2003年11月21日

GlobespanVirata Inc.

上り拡張（EU）新方式システムの導入について

図 1 上り PSD の比較

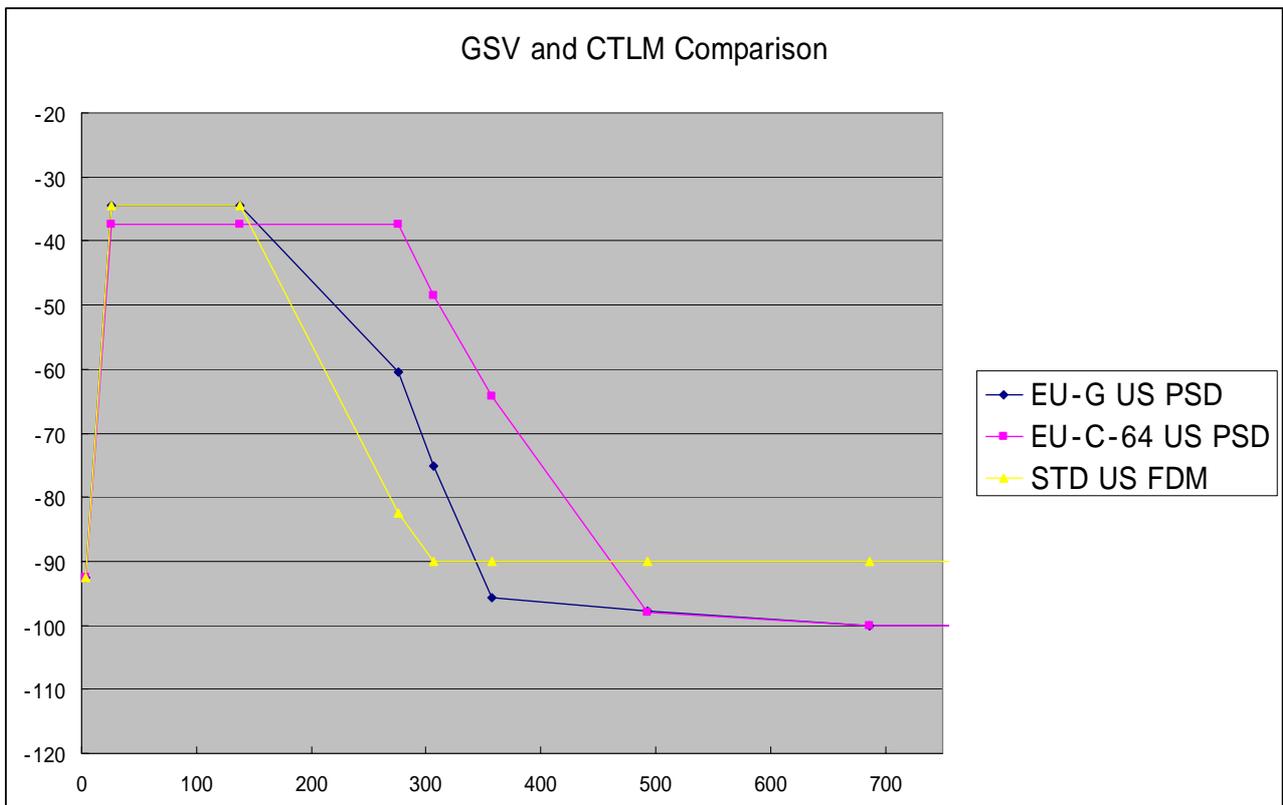
図 1 は、従来 FDM 方式の上り PSD と、EU-G PSD と、EU-C-64 (FEXT) PSD を示す。従来 FDM 下り領域において、従来 FDM 上り PSD と比べると、EU-C-64 は EU-G よりかなり強くなっている。ただし、従来 FDM 上り領域においては、PSD レベルが 3dB 低くなっている。また、NEXT 期間の EU-C-64 PSD は FEXT 期間より若干狭くなる。

図 2 下りへの干渉程度

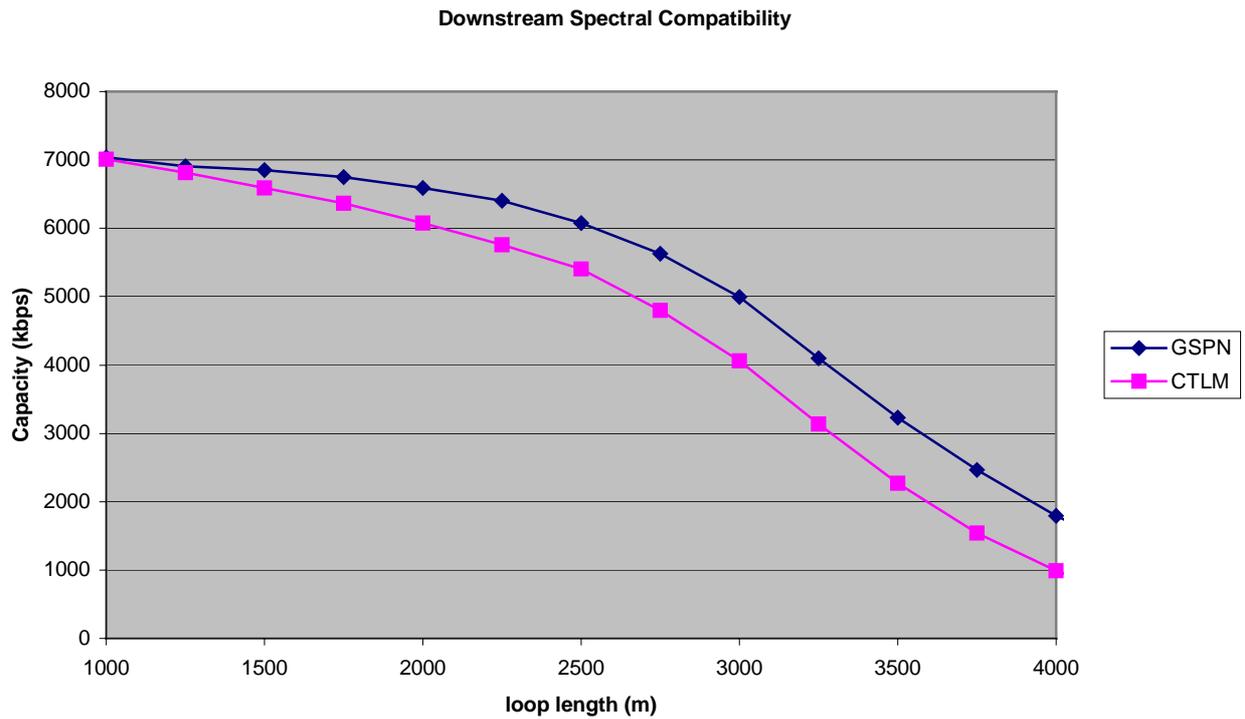
図 2 は、ブロードコム社が TTC DSL 仕様検討 SWG に提出した寄書 (SKS-04-23_SKS-04_BCM-01r1) から抜粋したもので、JJ-100 条件に基づいてスペクトル干渉を計算されている。(ブロードコム社の提案を比較していないため、ブロードコムのデータを削ってある)CTLM は以前提出された EU-C-64 のシステムである。GSPN は EU-G システムである。

示すとおり、中間距離において、EU-C は、EU-G よりも、他システムへの影響の差は約 1 Mbps である。

図3 自己干渉の環境下で、下り容量の計算 (同一カッド1回線、隣接カッド1回線)

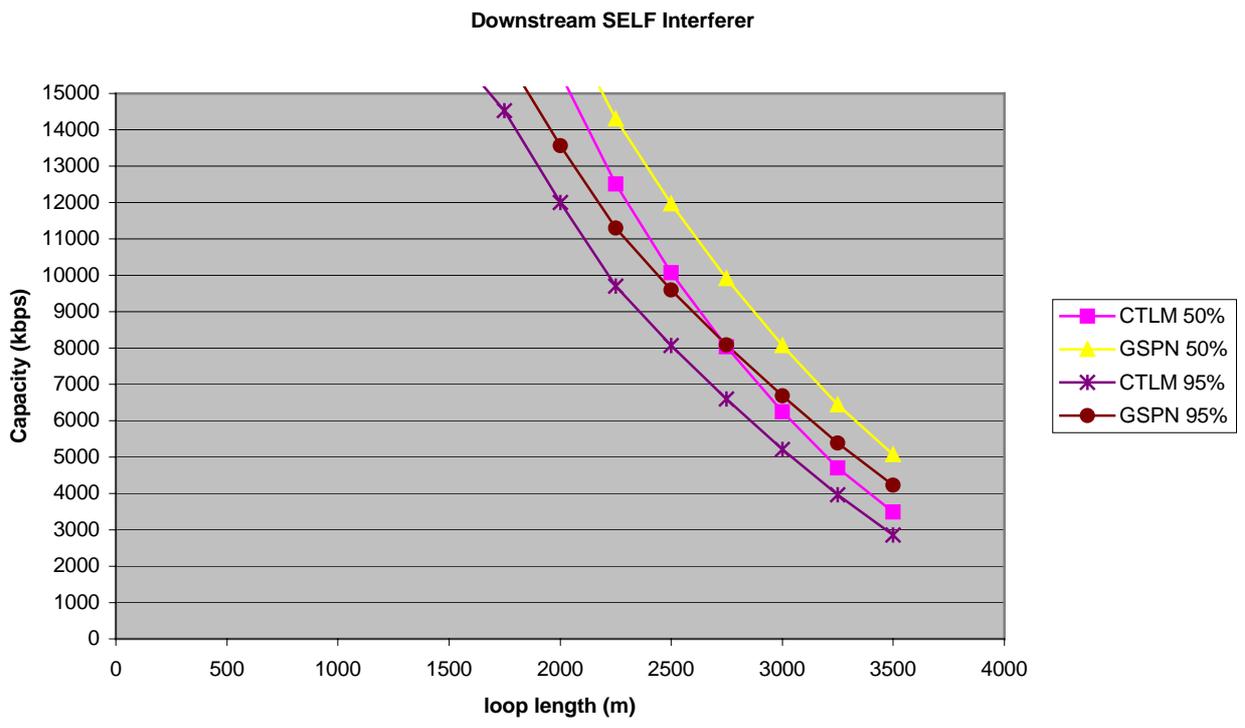
図3は、同じくブロードコム社が TTC DSL 仕様検討 SWG に提出した寄書 (SKS-04-23_SKS-04_BCM-01r1) から抜粋したもので、自己干渉による性能評価である。(ここでもブロードコム社の提案を比較していないため、ブロードコムデータを削ってある)

示すとおり、中間距離においては、EU-Cは、EU-Gより自己干渉の影響で下り速度が約1.5~2.0Mbps低下している。
